"Szpital Powiatowy we Wrześni" Sp. z o. o.

SA-381-1/23

Dotyczy postępowania o udzielenie zamówienia publicznego na „Zakup i dostawę wyrobów medycznych i niemedyycznych”

Pakiet nr 57 poz. 2 :

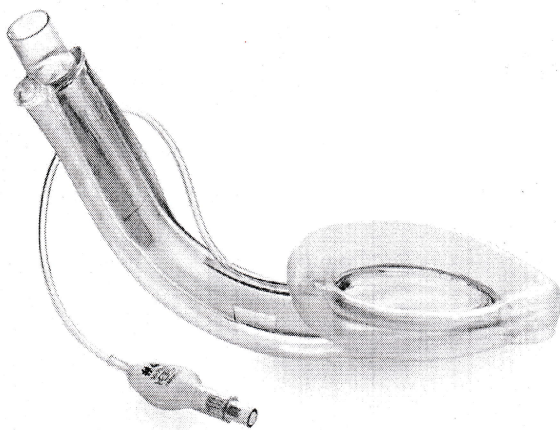
Czy Zamawiający wyrazi zgodę na dopuszczenie jako równoważną maskę krtaniową z zintegrowanym kanałem zapewniającym dostęp gastryczny, możliwość wykonania intubacji, zintegrowane usztywnienie zapobiegające przed niedrożnością spowodowaną zagryzieniem rurki, umożliwia sprowadzenie sondy żołądkowej do rozmiaru 16F dla rozmiaru 5, balonik kontrolny umożliwiający identyfikację rozmiaru maski oraz precyzyjne określenie stopnia wypełnienia mankietu metodą dotykową ?

Zgodnie z SWZ
